con la presente si inviano le Osservazioni contro il Progetto di un impianto eolico codice procedura ID_VIP/ID_MATTIM: 1269 denominato "Pitigliano"; ubicato nei comuni di Pitigliano (GR) e Sorano (GR) costituito da 20 (venti) aerogeneratori di potenza nominale 7,0 MW per un totale di 140,0 MW con relative opere connesse ed infrastrutture indispensabili.

ID: Codice procedura (ID_VIP/ID_MATTM): 12691

“Progetto di un impianto eolico denominato "Pitigliano" ubicato nei comuni di Pitigliano (GR) e Sorano (GR) costituito da 20 (venti) aerogeneratori di potenza nominale 7,0 MW per un totale di 140,0 MW con relative opere connesse ed infrastrutture indispensabili”

Immagine 1. Vincoli ex art. 136 del CBC dal PIT della Regione Toscana e zona approssimativa dove è progettato l'impianto industriale.

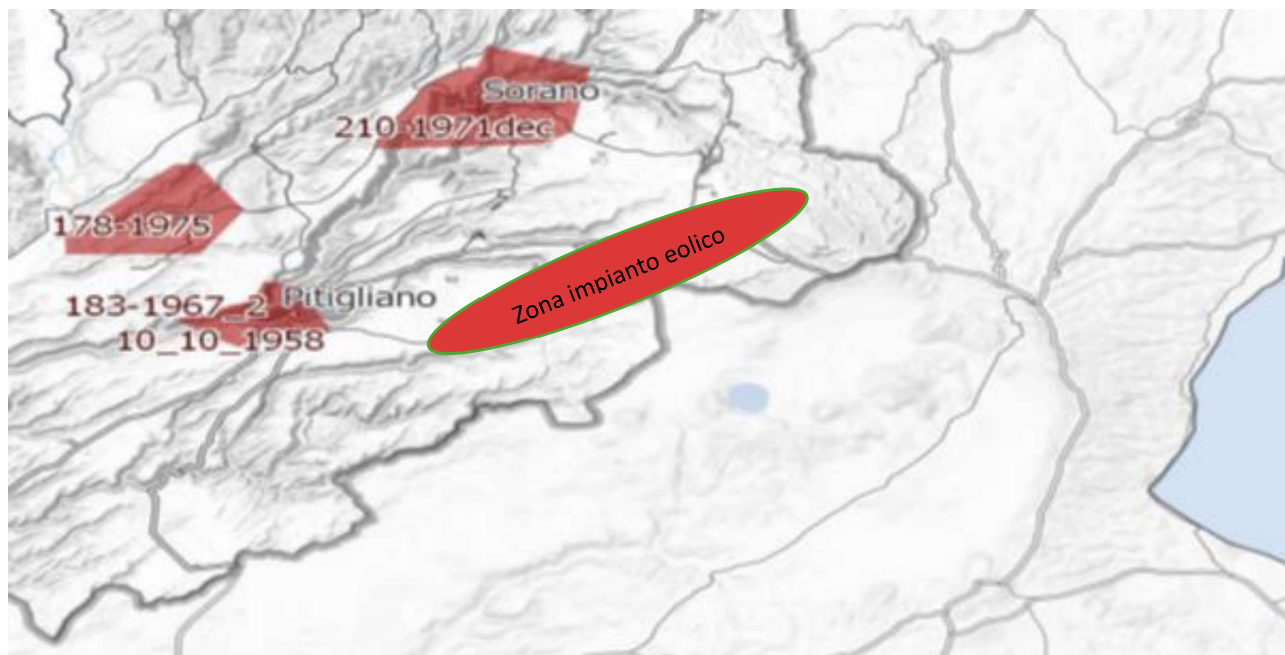
La proponente nei vari documenti presentati sostiene che sull'area interessata dal progetto eolico industriale "Pitigliano" non esistano incompatibilità con vincoli legati al Patrimonio Culturale e Paesaggistico ex Decreto Legislativo n. 42/2004.

Al contrario si evidenzia che l'impianto eolico industriale citato non solo ricadrebbe con tutti e 20 gli aerogeneratori all'interno delle fasce di rispetto di 3 km di due vincoli paesaggistici di notevole interesse pubblico esistenti nella Regione Lazio e con una parte di essi nel vincolo paesaggistico del Centro abitato di Sorano (GR) quindi in aree non idonee all'installazione di impianti di energia rinnovabile. Addirittura, alcuni aerogeneratori sarebbero ubicati a poche centinaia di metri dai perimetri dei due vincoli paesaggistici laziali ex art 136 del CBC.

Inoltre, come sostiene la Proponente parte dell'impianto si verrebbe a trovare a 3,5 km dal centro abitato di Sorano. Infatti, tre degli aerogeneratori WTG 08, 09, 10 sono addirittura all'interno delle fasce di rispetto dei 3 km del suo vincolo paesaggistico di notevole interesse pubblico ex art 136 del CBC. Si evidenzia che così si crea

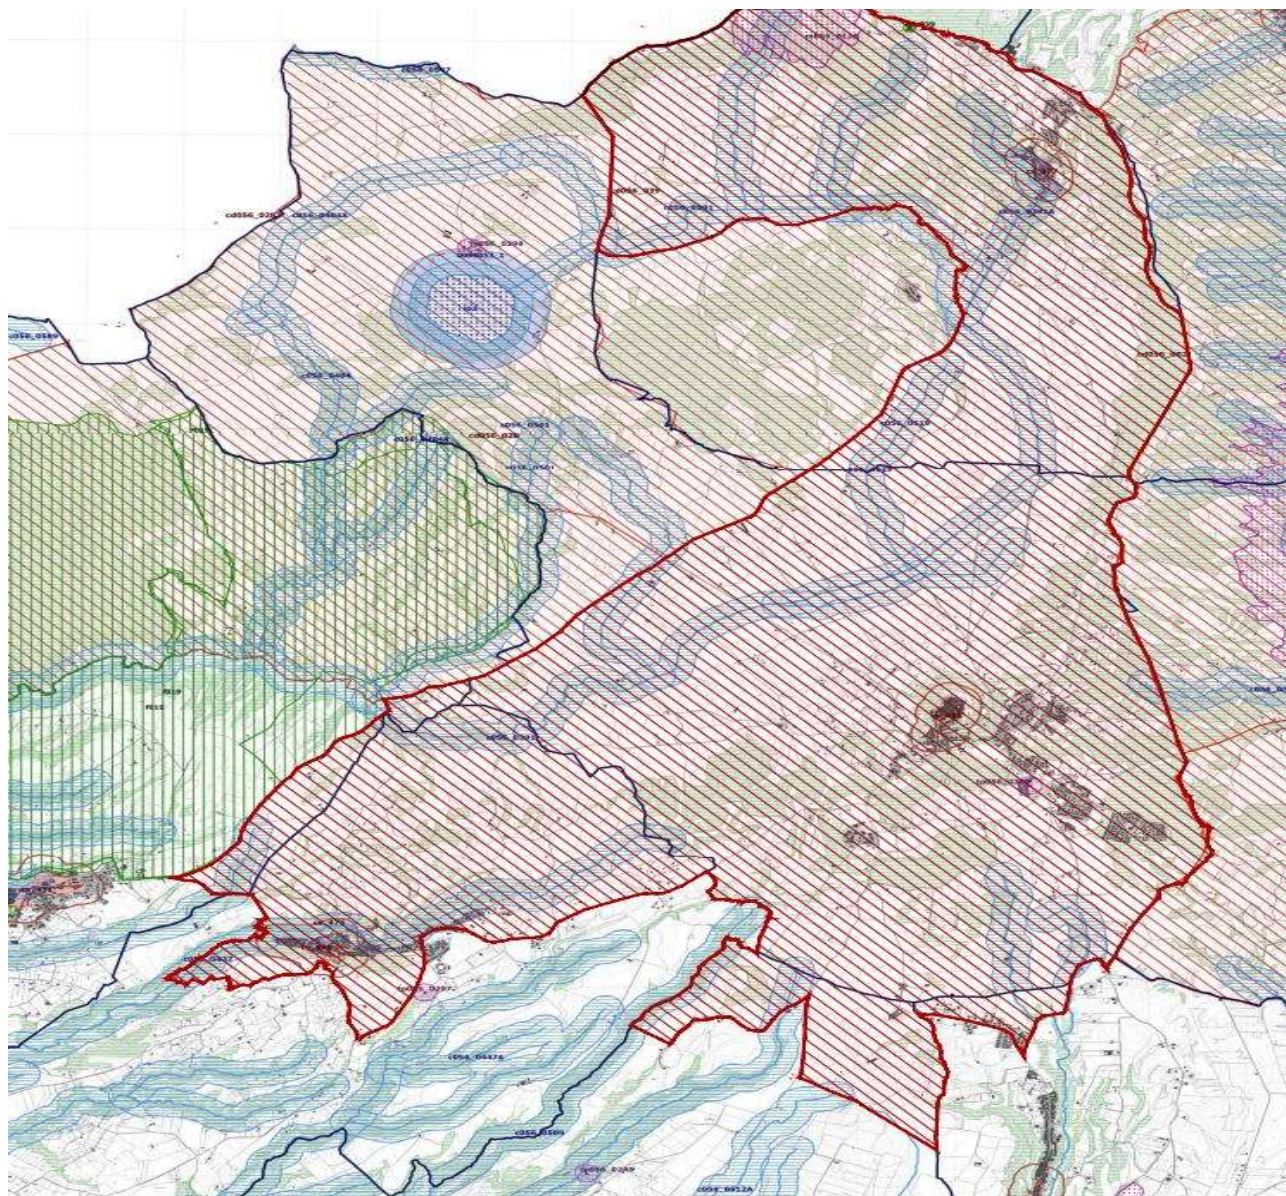
Come è illustrato nell'immagine si ribadisce che l'impianto industriale "Pitigliano" ricade completamente all'interno delle fasce di rispetto dei due vincoli di notevole

interesse pubblico e lambisce quelle di un terzo vincolo e quindi come affermato dal Consiglio di Stato nelle sentenze citate, l'impianto è insediato in area non idonea ai sensi dell'art. 20 comma 8 lettera c quater del D.Lgs. n. 199/2021 e ss.mm.ii al contrario di quanto sostiene la proponente.

Immagine 3. Cumulo di una parte di impianti eolici, fotovoltaici e geotermici industriali in progettazione ed esistenti intorno all’eolico industriale “Pitigliano”.

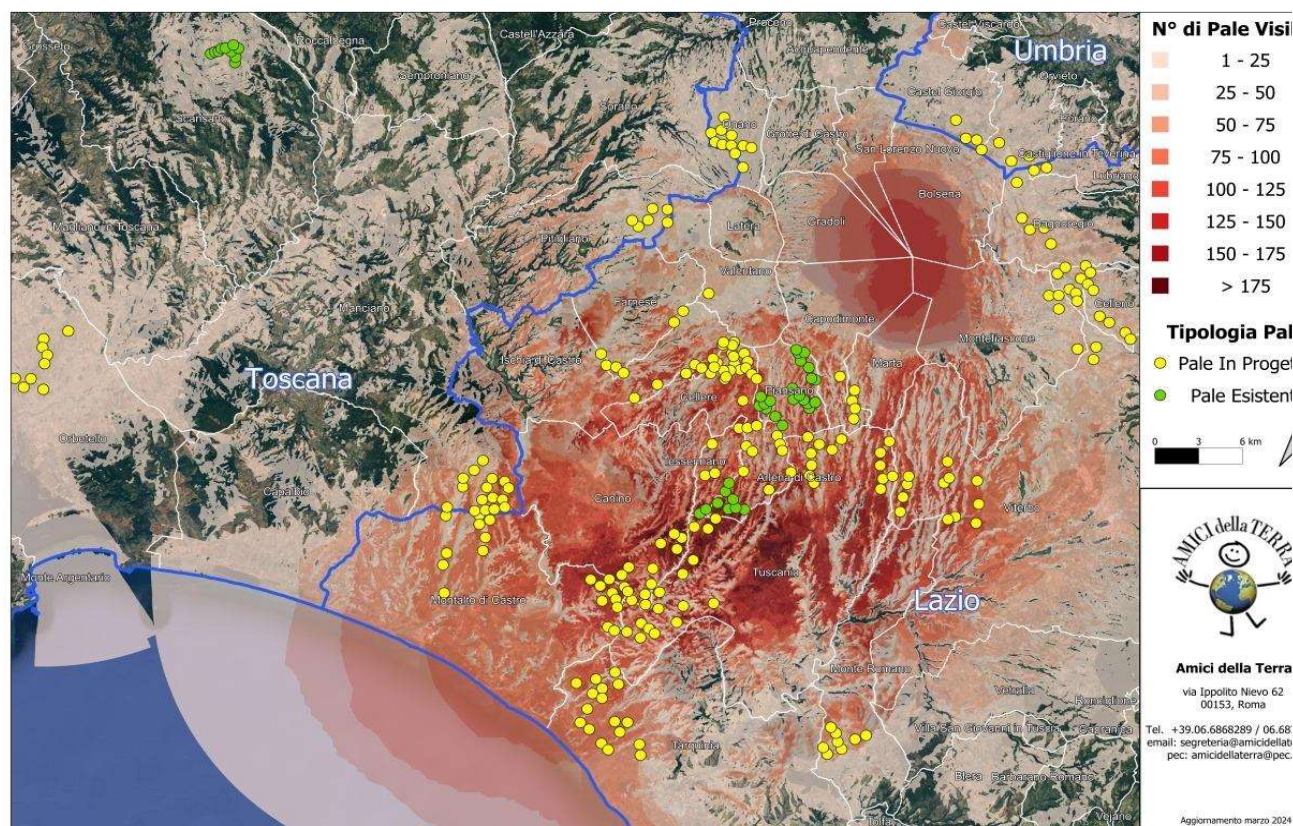
Beni Culturali “*Ambito paesaggistico, geologico e geomorfologico dell’orlo della caldera di Latera ...*” Non vengono nemmeno citati gli impianti eolici in progetto al MASE, il “Rempillo” (6 aerogeneratori) e un altro in verifica amministrativa di 14 aerogeneratori e 72, 6 MW. Ad oggi nei territori di Pitigliano, Sorano e in quello limitrofo potenzialmente potrebbero essere insediati 40 aerogeneratori alti 200 metri e larghi 170. Ma la proponente non cita neanche altri impianti che creerebbero il cumulo e quindi maggiore impatto. Infatti, sul territorio della “Città del Tufo” (Sorano e Pitigliano) impatterebbero anche l’impianto eolico “Montarzo” di Onano con 13 aerogeneratori con le dimensioni ricordate, l’altro eolico industriale nel territorio di Valentano con sette aerogeneratori (stesse dimensioni), gli impianti di Farnese con un minieolico di 3 Torri alte 60 metri già installate in località Poggio del Crognolo e l’impianto eolico industriale “Vallerosa” (7 aerogeneratori alti 200 metri e larghi 158 metri) in procedura VIA presso la Regione Lazio. Inoltre, altri impianti del minieolico già presenti a Valentano, Cellere e Piansano e due progetti eolici industriali con le stesse dimensioni (200 m x 170 m) nel Comune di Ischia di Castro. La valutazione del cumulo non prende neanche in considerazione gli impianti industriali di fotovoltaico e agrivoltaico in progetto a Farnese, Valentano, Ischia di Castro, Cellere. L’impianto geotermico in procedura Via al MASE, progettato nella Caldera di Latera. Quindi è stata effettuata una valutazione del potenziale impatto cumulativo non veritiera a dispetto di quanto affermato dalla proponente che sostiene di aver preso in considerazione uno spazio di 10 km intorno al suo impianto per gli impatti che si creerebbero.

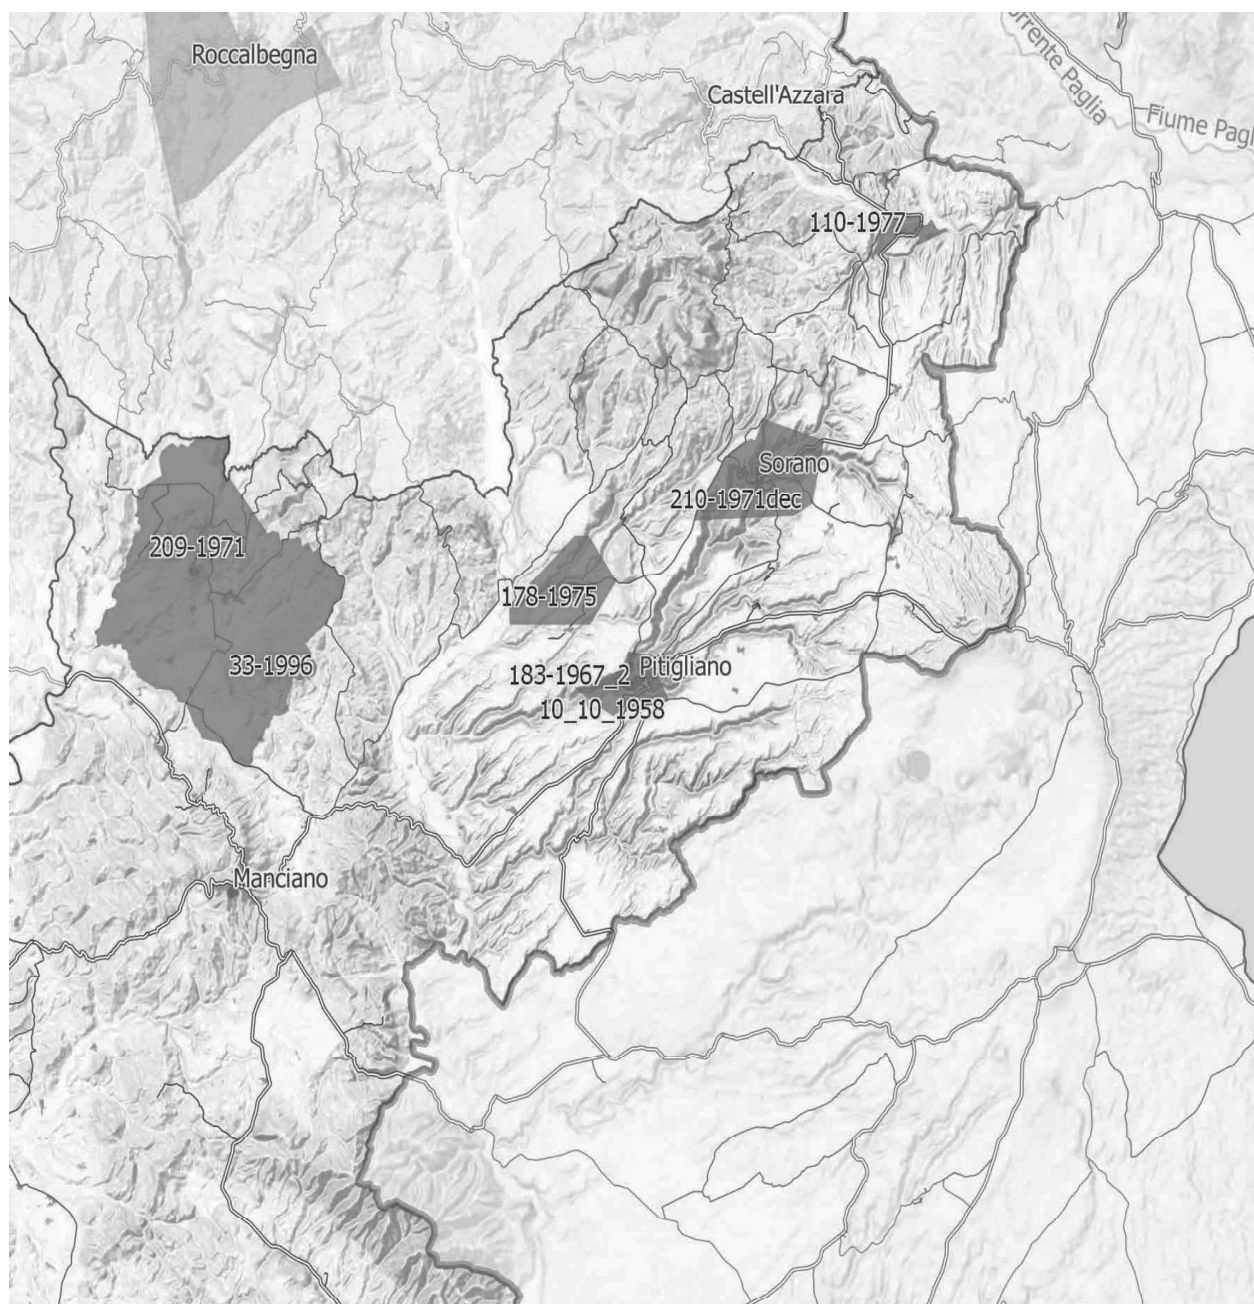
IMMAGINE n. 4 Si evidenzia che i tre aerogeneratori WTG 07, WTG 08 e WTG 09 impattano con il vincolo paesaggistico di notevole interesse pubblico del Centro Storico di Sorano. Il WTG 07 si troverebbe a 2828 m, WTG 08 2504 e WTG 09 2990. Il cavidotto dell'impianto invece impatta in buona parte del Vincolo paesaggistico ex art. 136 del CBC del Centro Storico di Pitigliano.

IMMAGINE n. 7 Mappa della intervisibilità degli impianti eolici elaborata dall'Associazione nazionale Amici della Terra. La mappa non è aggiornata comunque rende molo bene dell'enorme impatto visivo creato dal cumulo degli impianti.

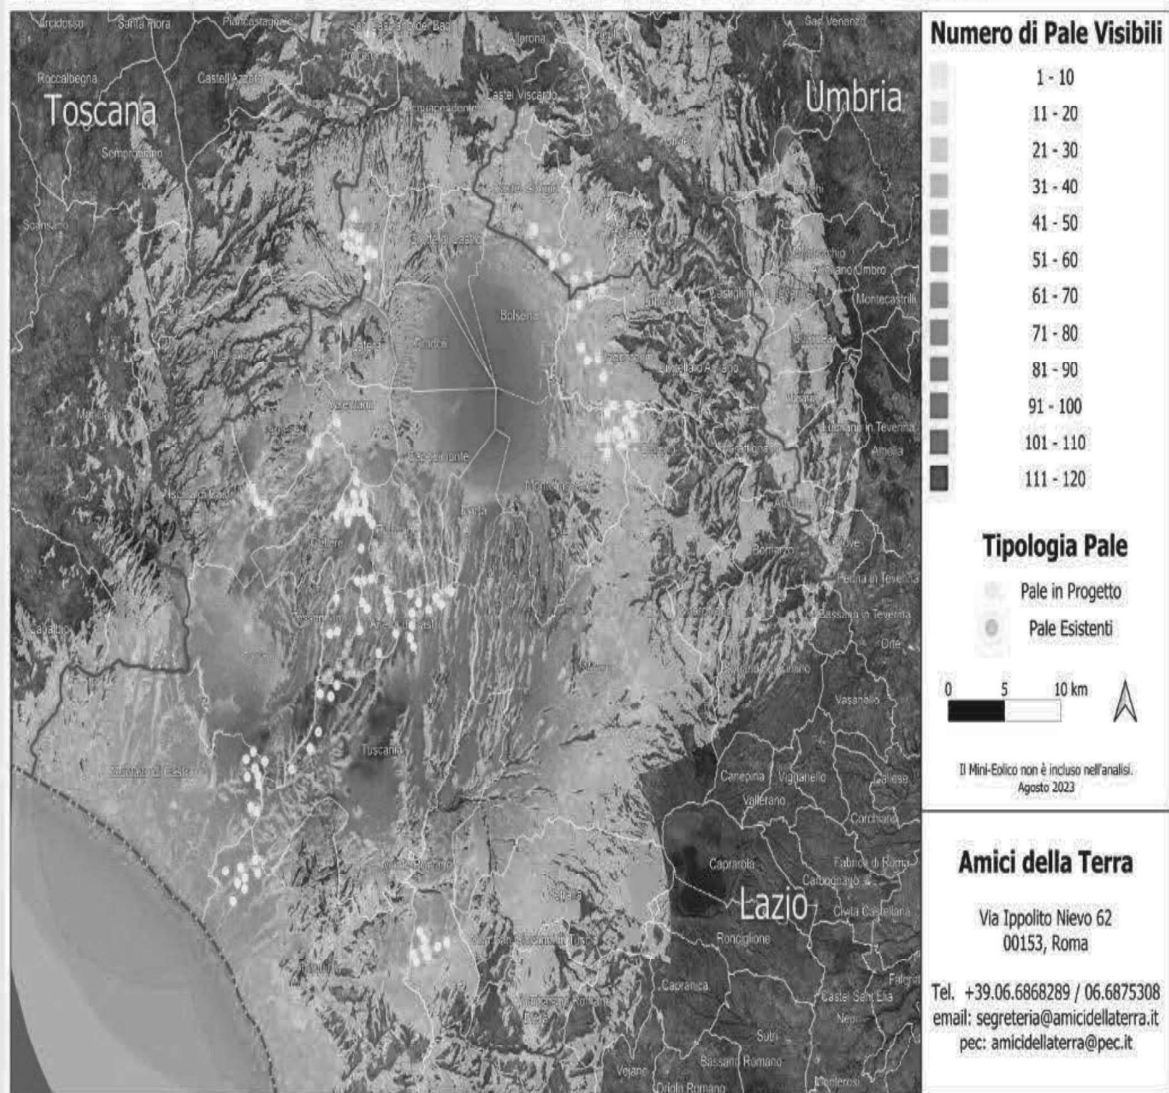
Se agli impianti eolici rappresentati qui sopra che non comprendono sia l'impianto eolico Pitigliano e le altre 14 pale del progetto eolico in verifica amministrativa sempre nel territorio di Pitigliano si aggiungono i migliaia di ettari (7000 fin'ora) di territorio occupato dagli impianti fotovoltaici e agrivoltaici e dalle altre tipologie appare chiaro il numero spropositato degli impianti FER nella bassa toscana e nella Tuscia.
